## Obra: Contrato 52/2022 - Bloco Q

Segue abaixo informações sobre divergências entre projeto e planilha orçamentaria, pedido de esclarecimento e informação de alguns pontos e algumas sugestões;

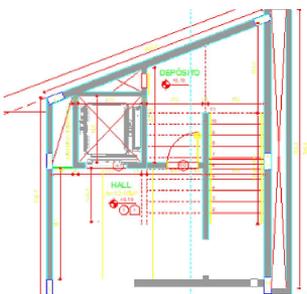
2- Consta na planilha porta de 60cm de madeira semi oca para a área de DML no térreo. Local sem nenhuma proteção das chuvas, nesta condição vai comprometer sua vida útil da porta e guarnição. sugerimos a substituir por uma porta de alumínio tipo veneziana.

1. Solicitaremos uma alteração contratual visando a troca da porta de madeira do cômodo das caixas d'água por veneziana de alumínio, mantendo as dimensões originais.
2. Solicitaremos uma alteração contratual visando a troca da porta do DML do térreo por veneziana de alumínio, mantendo as dimensões originais.

**Figura 120 — Adequação de altura da bacia sanitária alongada**

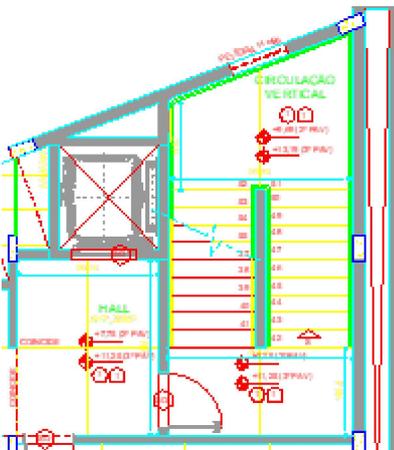
4- Não observei na planilha orçamentaria os 8 vasos sanitários para PNE.  
95471 VASO SANITARIO SIFONADO CONVENCIONAL PARA PCD SEM FURO FRONTAL

5- Para atender a modificações feitas na relocação das saídas dos vasos sanitários PNE o lavatório deverá ser de canto, não haver alteração das dimensões do lavatório.

4. Realmente, por uma falha, este serviço não consta na planilha orçamentária, porém, consta no projeto e memorial e considerando se tratar de uma subestimativa da planilha orçamentária, após realizar a análise conforme prevê o item 15.9 e seus subitens do Anexo I - Projeto básico, esta omissão não se mostrou uma subestimativa relevante, não sendo possível aditar este serviço.

5. Modificação autorizada.
6. Solicitaremos uma alteração contratual visando o acréscimo deste serviço.
7. Solicitaremos uma alteração contratual visando o acréscimo deste serviço.
